改善箇所説明図

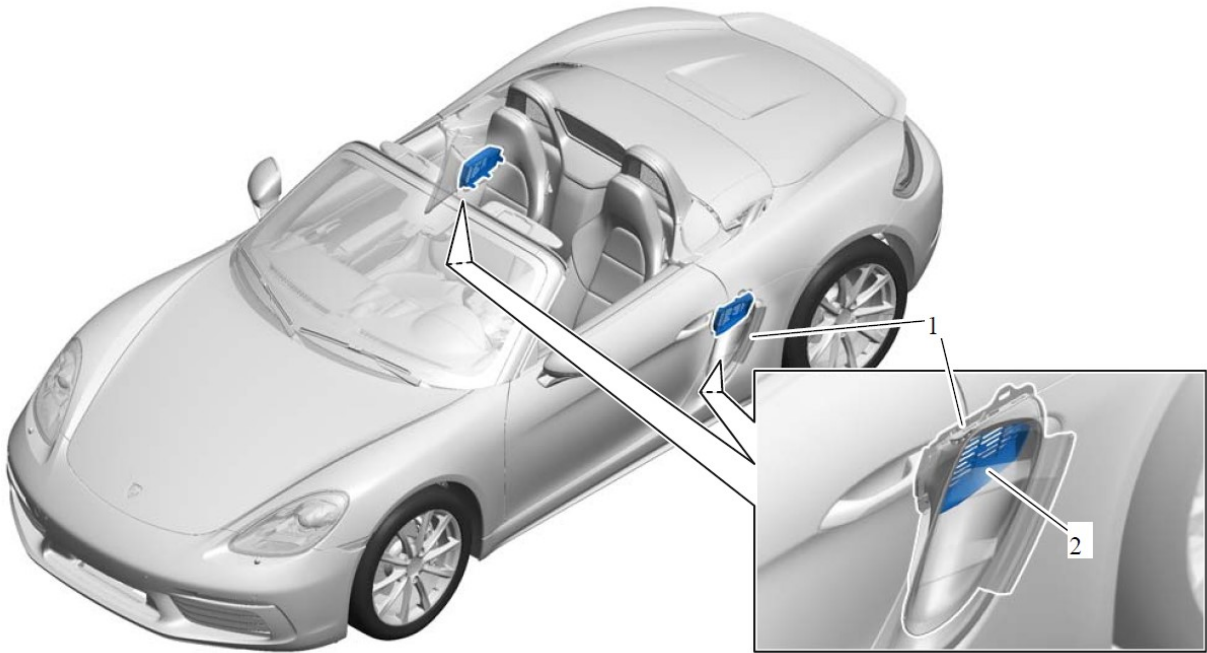
不具合発生箇所

エアインテークの空気吸入口の保護グリル形状が不適切なため、走行中に運転者席等からタバコ等を投げ捨てた場合、リヤホイール前部にあるエアインテークに吸い込まれ、エアインテーク内部に蓄積された枯葉等の異物が発煙するおそれがある。

改善の内容：

全車両、エアインテーク部を清掃し、保護グリルに交換する。
